**INFORME DE CONTROL ESPECÍFICO**  
**N° 051-2025-2-0362-SCE**

**“EJECUCIÓN DE LA OBRA: MEJORAMIENTO DEL  
SERVICIO EDUCATIVO DEL NIVEL PRIMARIA DE LA I.E.  
N.º 38912 DE LA LOCALIDAD DE ACCO DEL DISTRITO  
DE ACOCRO - PROVINCIA DE HUAMANGA -  
DEPARTAMENTO DE AYACUCHO”**

**INFORME DE CONTROL ESPECÍFICO N° 051-2025-2-0362-SCE**

Plano "EQ-03: Equipamiento y Mobiliario" del expediente técnico

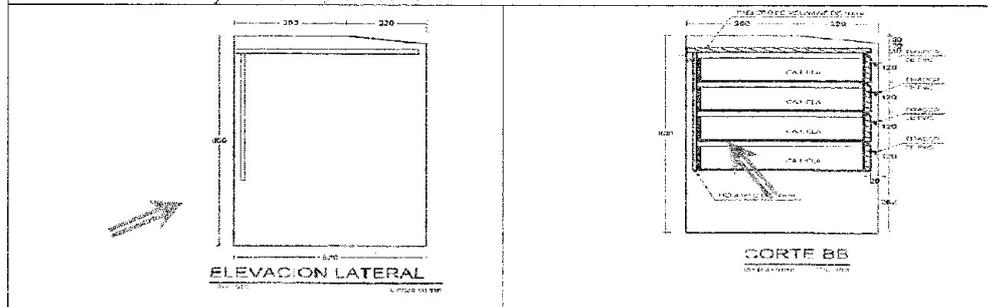
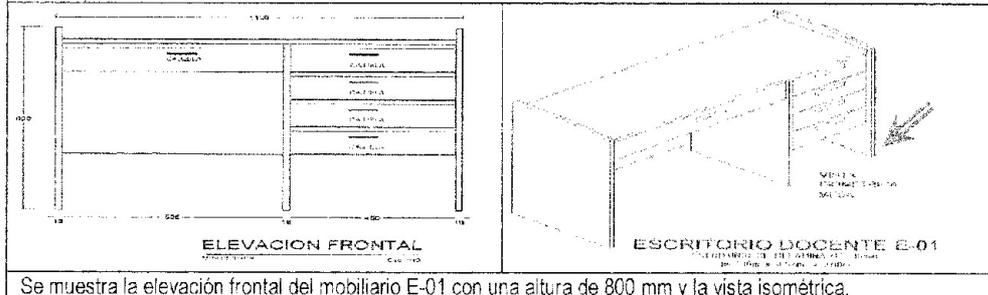
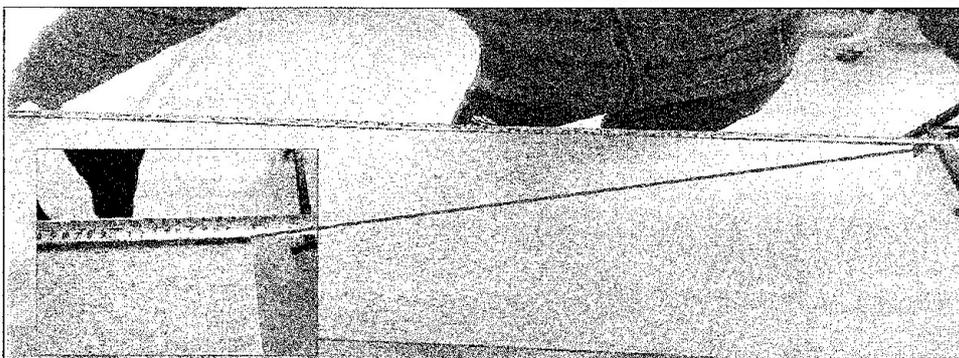
<p>Se observa que el escritorio existente cuenta únicamente con dos cajuelas, lo cual no corresponde con lo especificado en el expediente técnico, donde se establece la ejecución de cuatro cajuelas.</p>	<p>Se observa que la altura del módulo no cumple con la dimensión establecida en los planos, registrando una medida de 750 mm, en contraste con los 800 mm especificados.</p>
<p>Se observa que el ancho del módulo no cumple con la dimensión establecida en los planos, ya que presenta una medida de 500 mm en lugar de los 520 mm especificados en el expediente técnico.</p>	<p>Se observa que no se ha incorporado la división de melamina de espesor 10 mm, debido a la reducción de la altura del módulo, lo que genera un incumplimiento respecto a las especificaciones establecidas en el expediente técnico.</p>

Imagen n.º 41  
Plano "EQ-03: Equipamiento y Mobiliario" según planos del expediente técnico

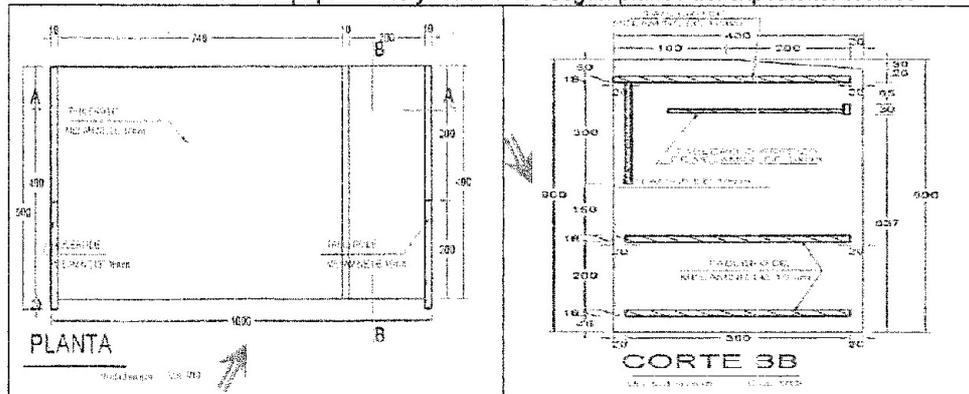
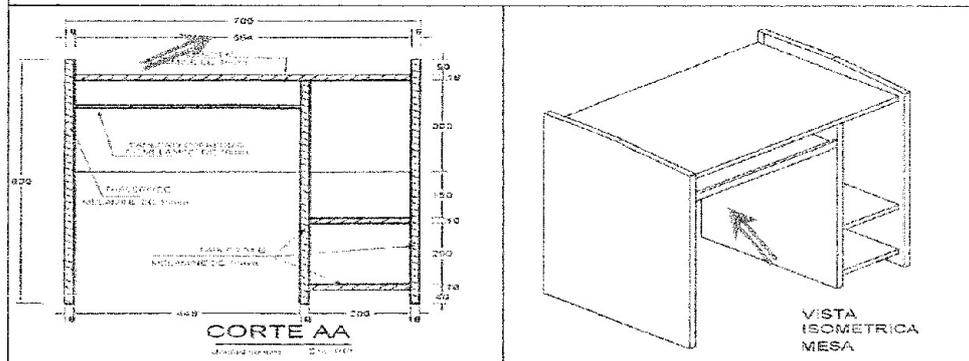
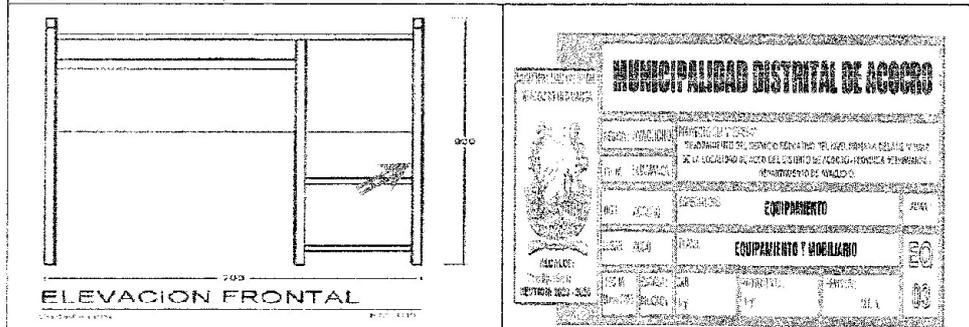
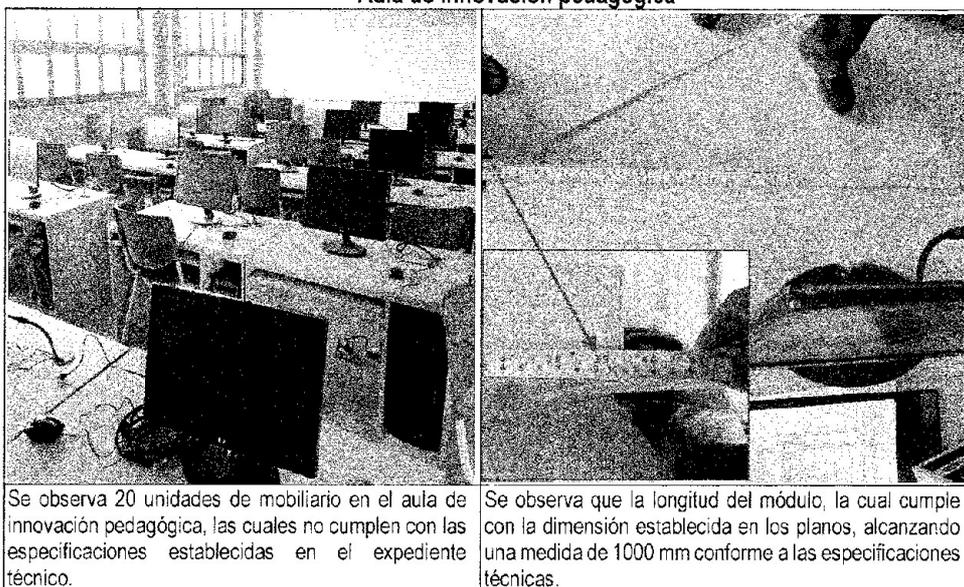
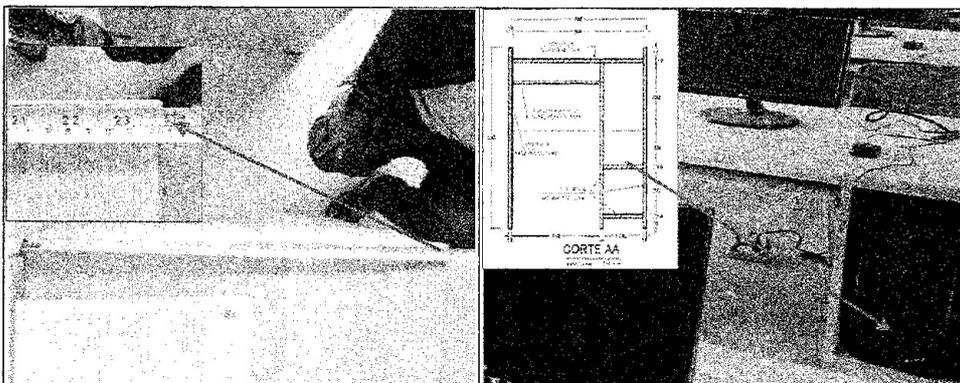
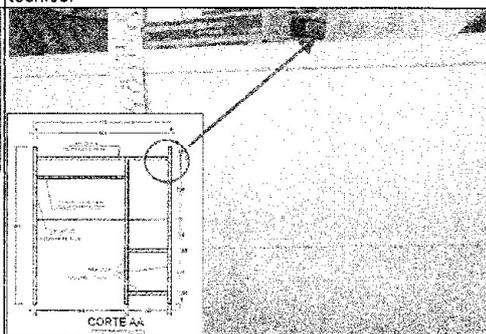
Se observa 20 unidades de mobiliario en el aula de innovación pedagógica, las cuales no cumplen con las especificaciones establecidas en el expediente técnico.

Se observa que el ancho del módulo no cumple con la dimensión establecida en los planos, ya que presenta una medida de 600 mm en lugar de los 700 mm especificados en el expediente técnico.

Se observa que no se ha incorporado la división de melamina de espesor 10 mm, debido a la reducción de la altura del módulo, siendo un incumplimiento respecto a las especificaciones establecidas en el expediente técnico.

Se observa que la altura del módulo no cumple con la dimensión establecida en los planos, ya que presenta una medida de 660 mm en lugar de los 800 mm especificados en el expediente técnico.
